Dodatek č. 2 ke Smlouvě o dílo č. 1578/2020/OI/VZ

Stavba: Parkoviště v Ostravě-Přívoze u tramvajové smyčky Hlučínská

Evidenční list změny stavby

**Parkoviště v Ostravě - Přívoze u tramvajové smyčky Hlučínská, stanoviško TDS ke
změnovému listu č. 06**

příloha č.1
SITUACE

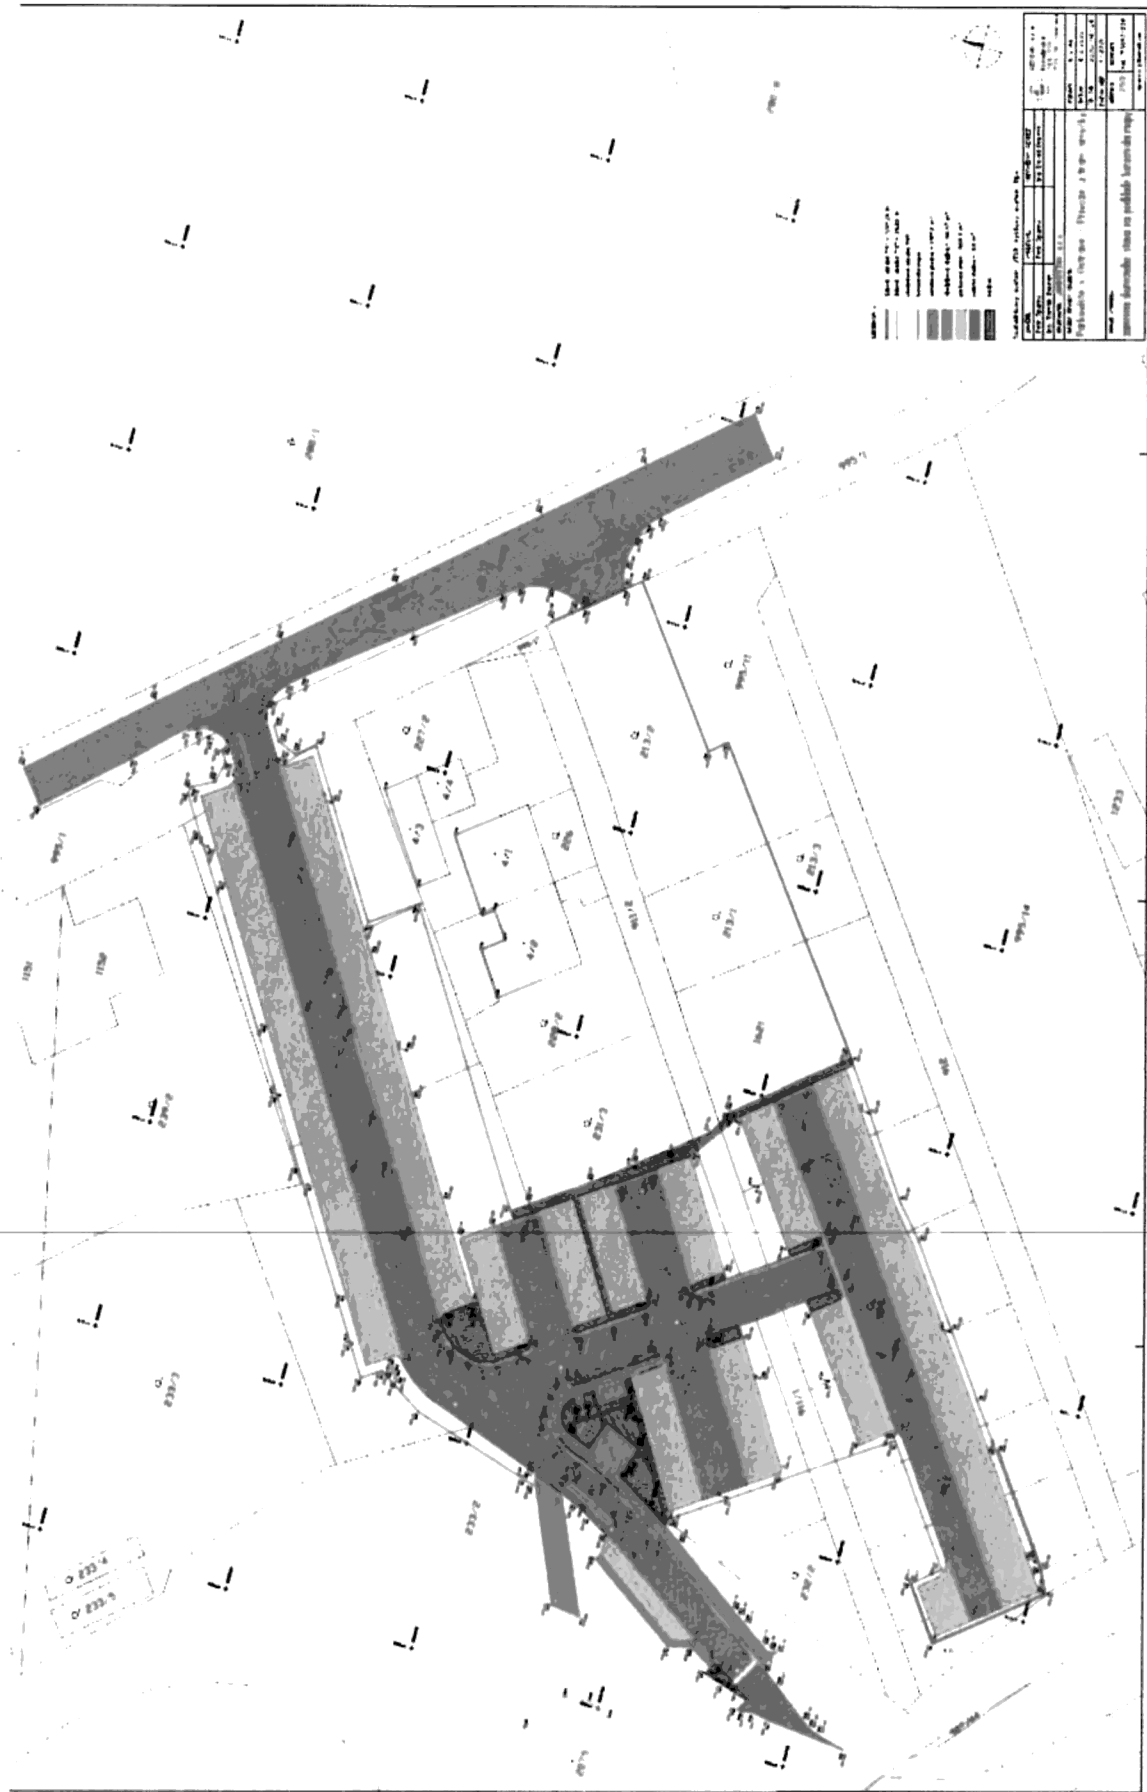
6.1 : oddíl 101.3 - Komunikace

V rámci stavebního objektu projekt předpokládal osazení obrubníku kamenného ležatého s boční opěrou do lože z betonu prostého - 65,5 m, obrubník kamenný žulový přímý 120 x 250 mm - 65,5 m.

Zhotovitel a projektant zjistili při zaměření provedeného díla rozdíly ve výměrách oproti projektu.

Jedná se o nedodání a neosazení 4 m obrubníku kamenného žulového přímého ležatého s boční opěrou do lože z betonu prostého za cenu 3 308 Kč bez DPH. Bylo zrealizováno 61,5 m.

6.2 : oddíl 102.3 - Záchytné parkoviště, parkoviště

Na základě skutečného zaměření bylo zjištěno, že nebylo dodáno a provedeno: 49 m² zámkové dlažby pozemních komunikací tl 80 mm skupiny A (bylo zrealizováno 1,469m²), 49 m² dlažby skladebné betonové 200 x 200 x 80 mm přírodní (bylo zrealizováno 1,377,91 m²), 27 m osazení obrubníku kamenného stojatého s boční opěrou do lože z betonu prostého (bylo zrealizováno 896 m), 27 m obrubníku kamenného žulového přímého 150 x 250 x 1000 mm (bylo zrealizováno 896 m), 1 m osazení odvodňovacího betonového žlabu s krycím roštem šířky 250 mm (bylo zrealizováno 58 m), 1 m roštu mřížkového D400 pro žlab š 250 mm (bylo zrealizováno 58 m), 1 m žlabu odvodňovacího betonového šířky 250mm (bylo zrealizováno 57,5 m), osazení 0,96 m betonových palisád do betonového základu v řadě výšky prvku přes 0,5 do 1 m (bylo zrealizováno 58,68m), 6 ks PALISÁDY betonové 12 X 16 X 100cm (bylo zrealizováno 366,75ks), 0,134 m³ lože pod obrubníky, krajiníky nebo obruby z dlažebních kostek z betonu prostého (bylo zrealizováno 8,215m³). Uvedené méněpráce jsou v ceně 51.841,08Kč bez DPH.

6.3 : oddíl 103 - Chodníky

Jedná se o nedodání a neosazení 1 m chodníkového obrubníku betonového stojatého 1000 x 100 x 250mm s boční opěrou do lože z betonu prostého za cenu 286,80 Kč bez DPH. Zrealizováno bylo 121m.

Na základě předložených rozdílových rozpočtů vycházejících z geodetického zaměření skutečného stavu dle a po projednání technického řešení s projektantem stavby, včetně popisu zdůvodnění ve změnovém listě č. 6 s navrhovaným technickým řešením souhlasím.

AD souhlasí s výše uvedenými změnami. Změny nemají zásadní vliv na projektovou dokumentaci a kvalitu díla.
